令和5年度 第2回 兵庫県都市計画審議会

第2号議案

阪神間都市計画道路の変更

(3.3.240号 中筋伊丹線の変更)

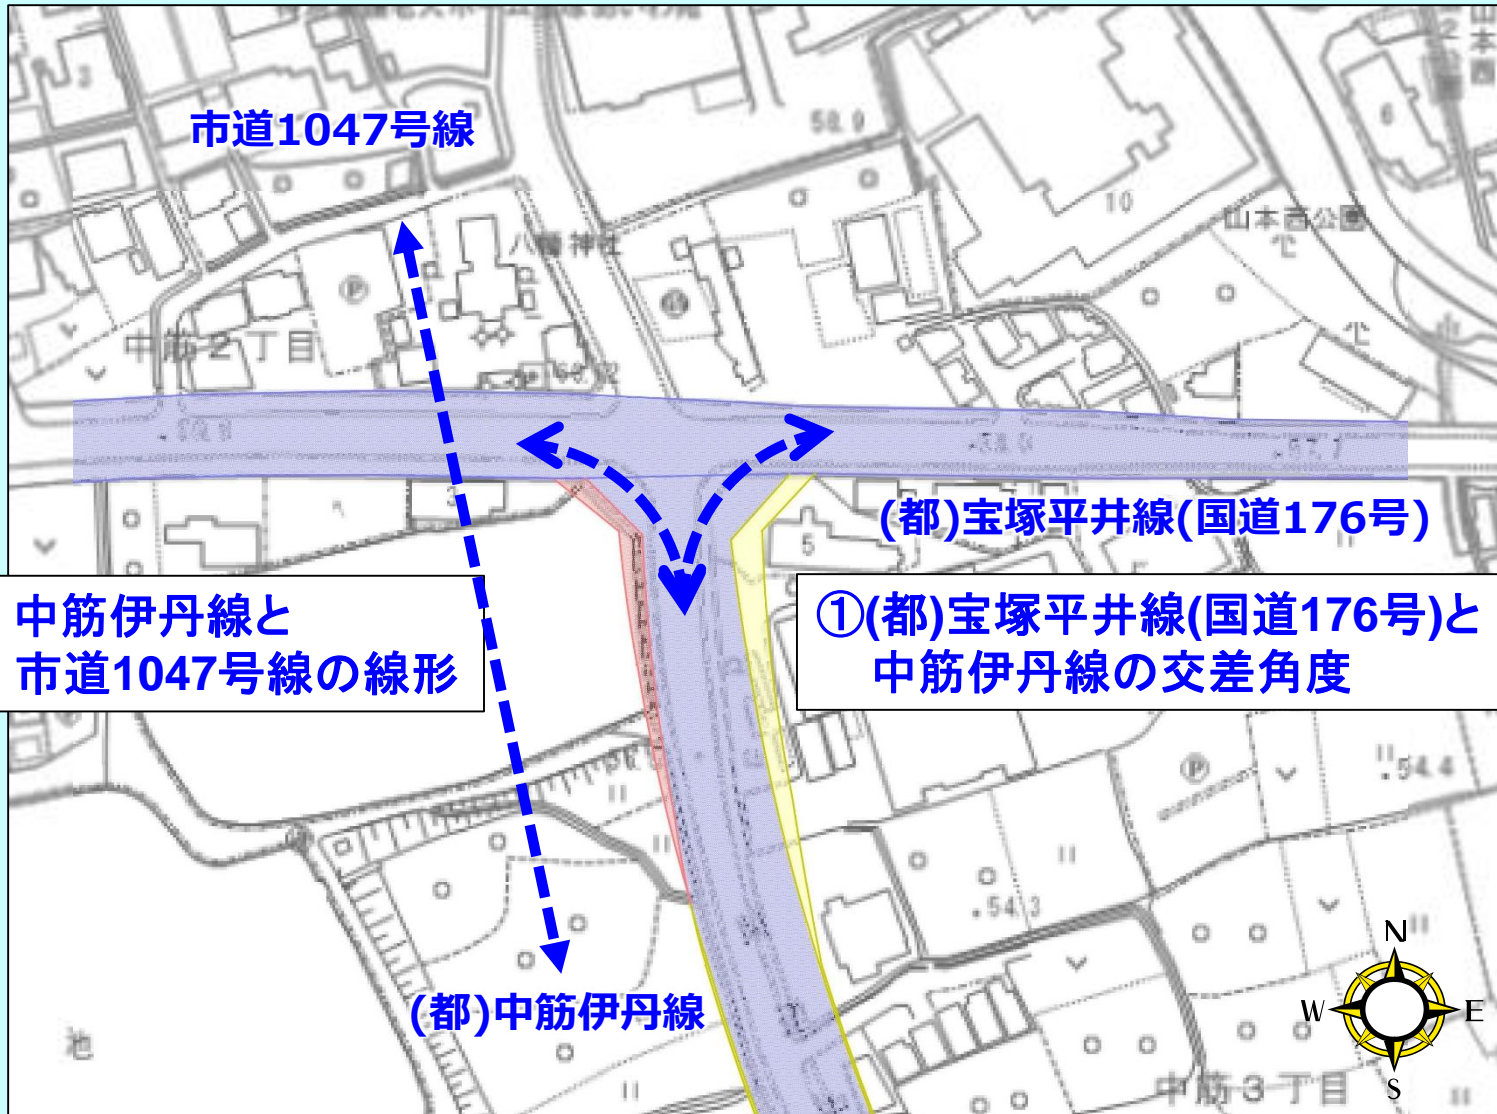
①起点部の接続先である市道中筋鳥脇線の整備見込みが無くなったことに伴う交差点接続位置の変更

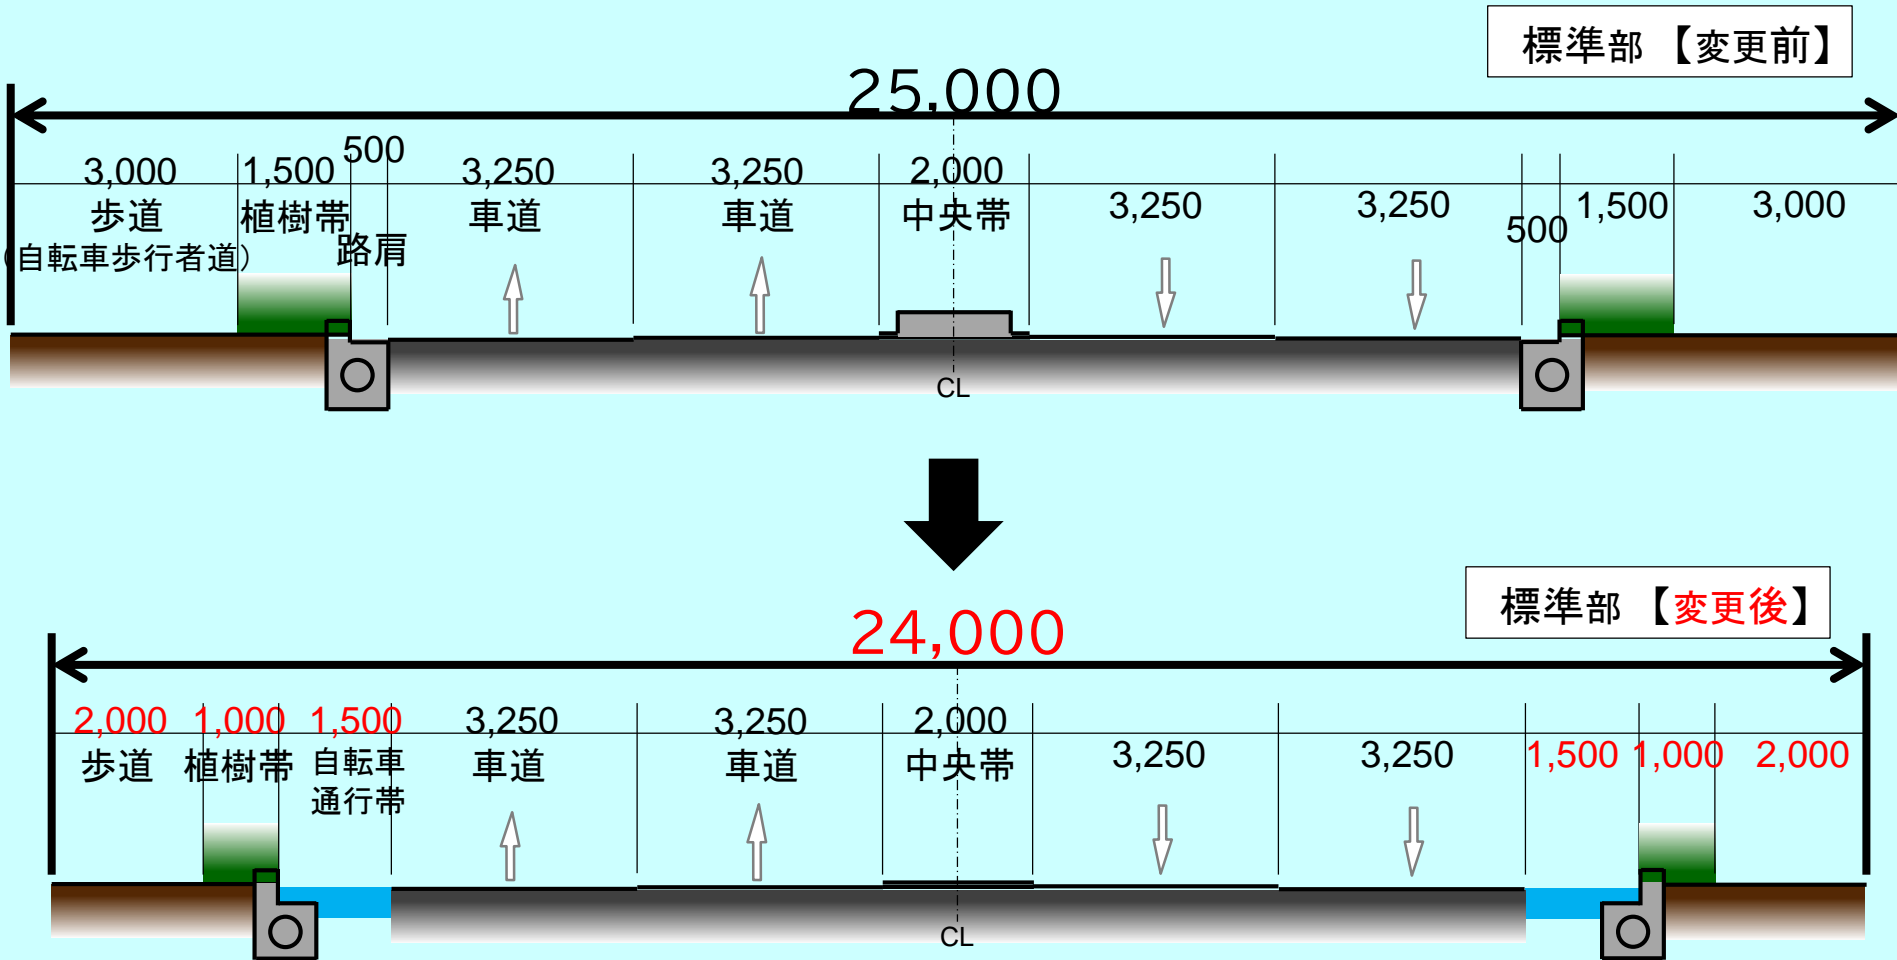
①起点部の接続先である市道中筋鳥脇線の整備見込みが無くなったことに伴う交差点接続位置の変更

②計画幅員の変更

・自転車専用通行帯の追加

意見書で提出のあった図面

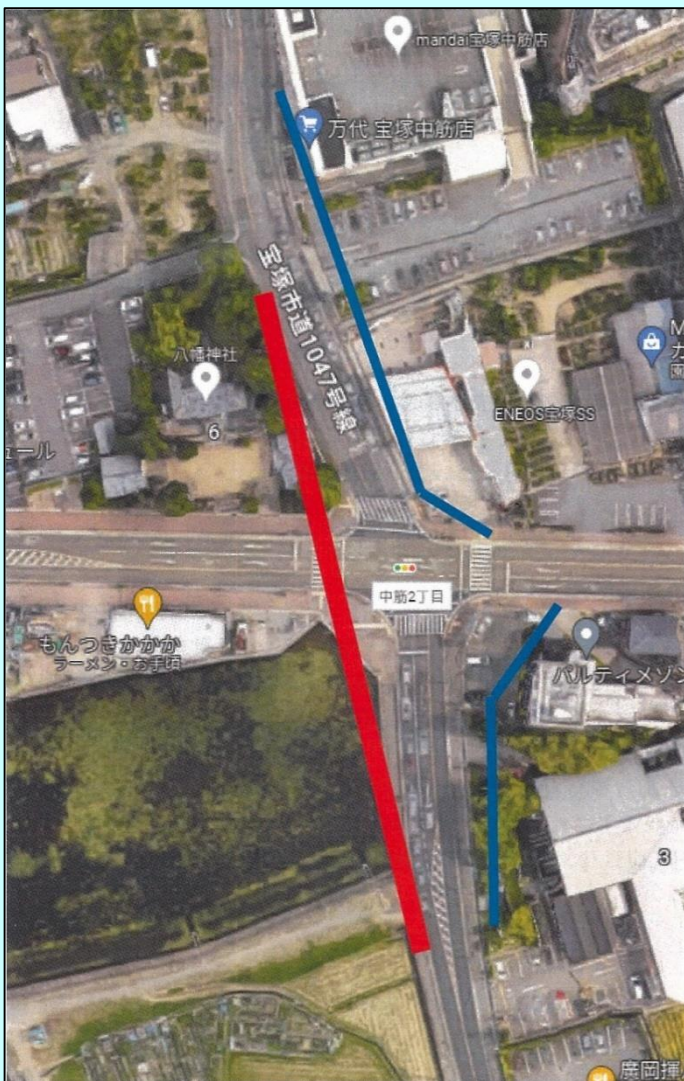
意見	県の考え方
2-①	<p>中筋2丁目交差点について、交差点をもっと西側に移動させ、南北動線を直線にしたほうが良いのではないかと。</p> <p>※提案図面の提出あり</p>	<p>中筋2丁目交差点付近における道路の設計にあたっては、宝塚平井線と中筋伊丹線間の交通が多いことから、安全性に考慮し、両道路の交差角度を直角に近づけることを最優先としています。中筋伊丹線と市道1047号線の線形についても直線に近づくよう、市道1047号線の改良を検討しています。</p>

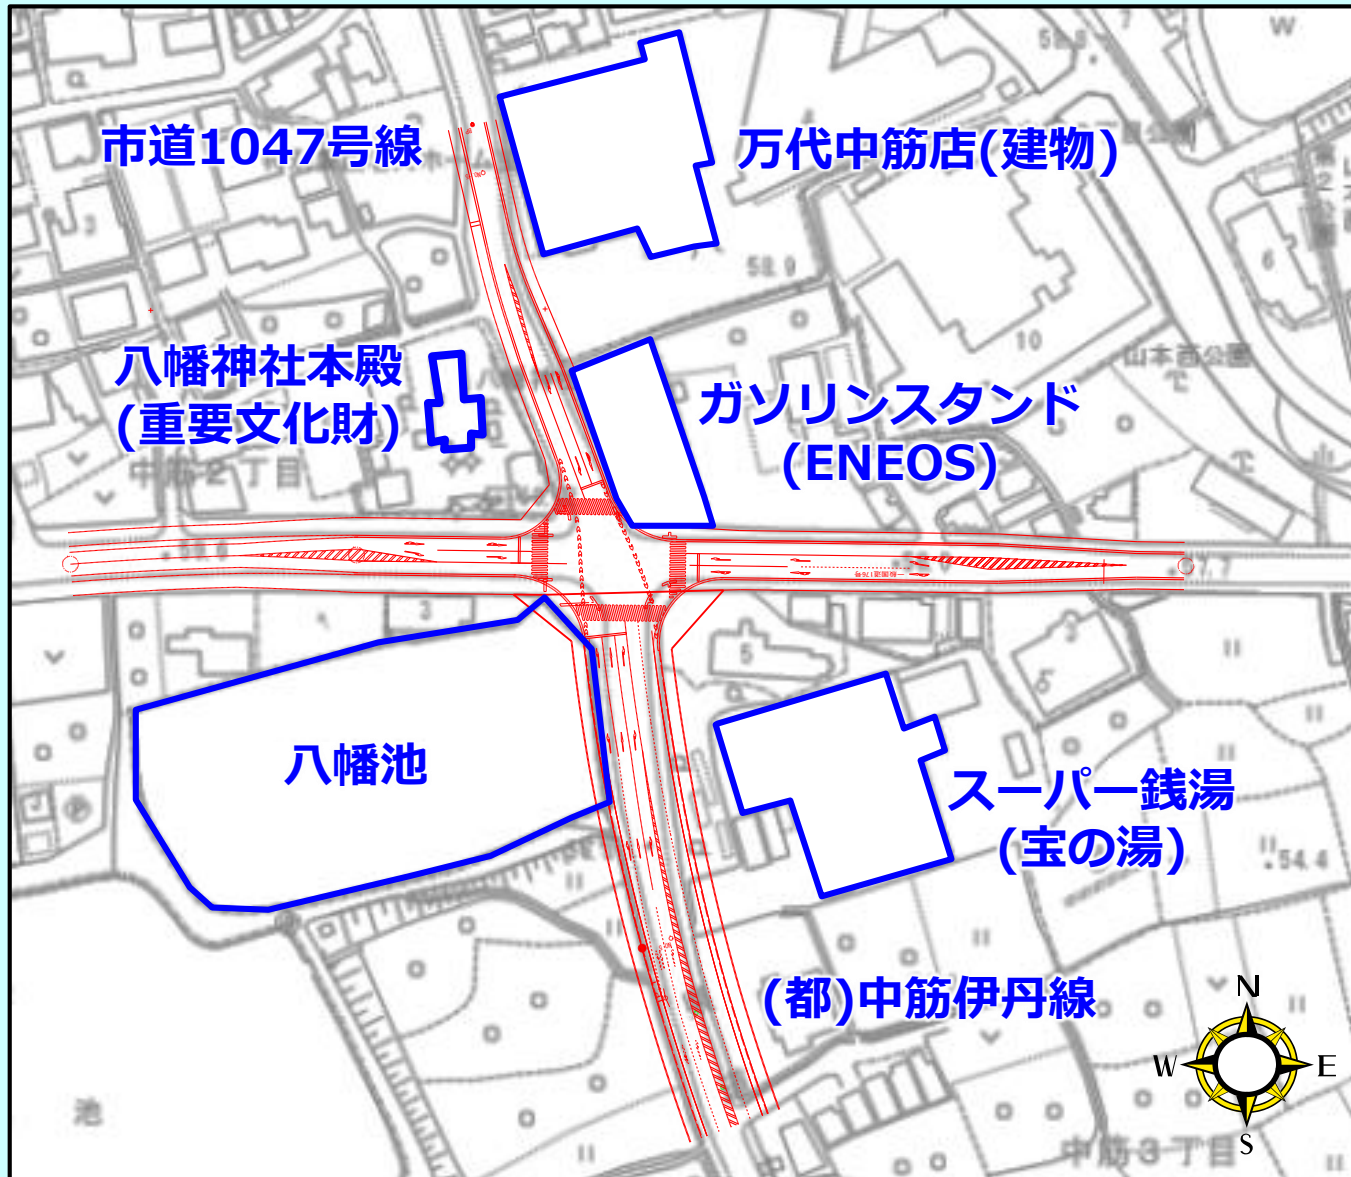
意見	県の考え方
2-②	将来も見据えて現状最も効率的で費用も抑えられる計画に修正すべきである。	交差点の安全性を確保し、八幡神社本殿を回避する条件下で、万代の建物やガソリンスタンドの地下タンク等は回避しており、費用は抑えられた計画と考えています。

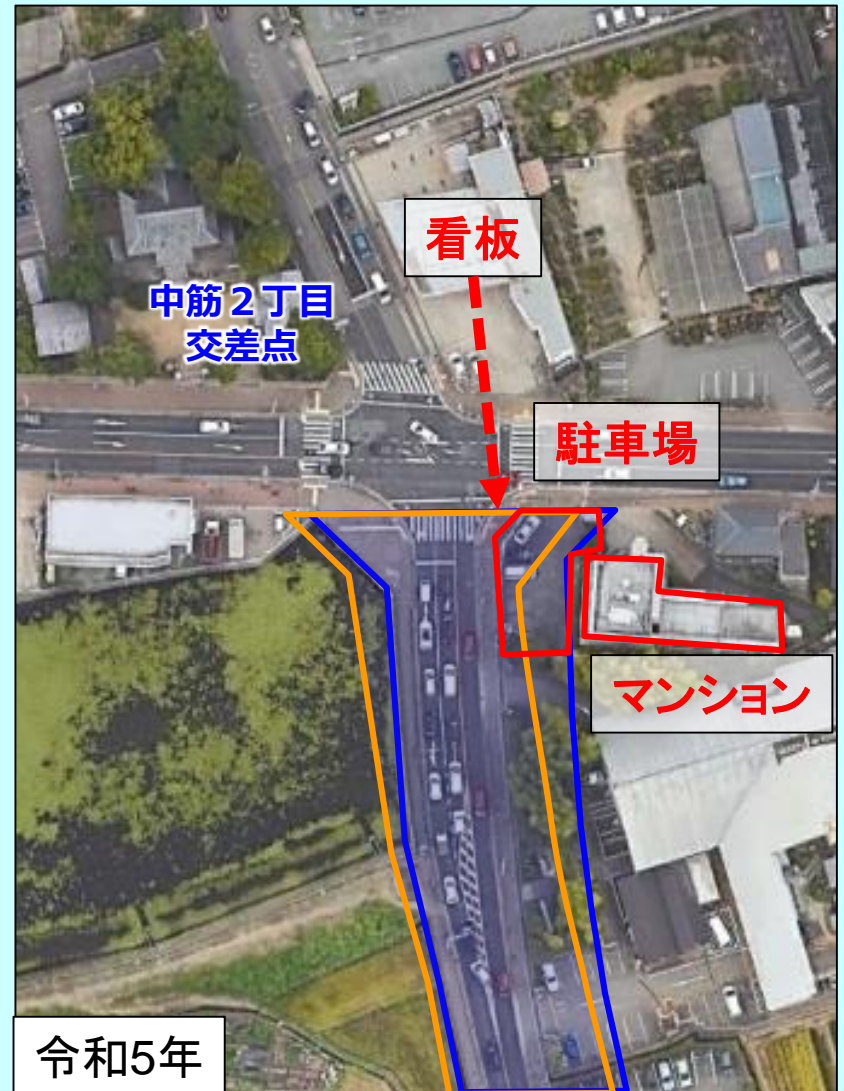
意見	県の考え方
2-③	八幡池について、面積が減少する分の水源確保の為、掘り下げる等の必要があると考える。	八幡池の水量確保については、事業の実施段階で適切に対応します。
2-④	中筋2丁目交差点にあるマンションにおいて、現契約駐車場の代替地が必要、駐車場収入、看板収入がなくなるのに加え、入居者用駐車場がなくなることにより、物件価値の減少が著しい。	収入のある物件については、事業実施段階において、用地、補償の調査を行い、各種法令等に沿って、適切に対応します。
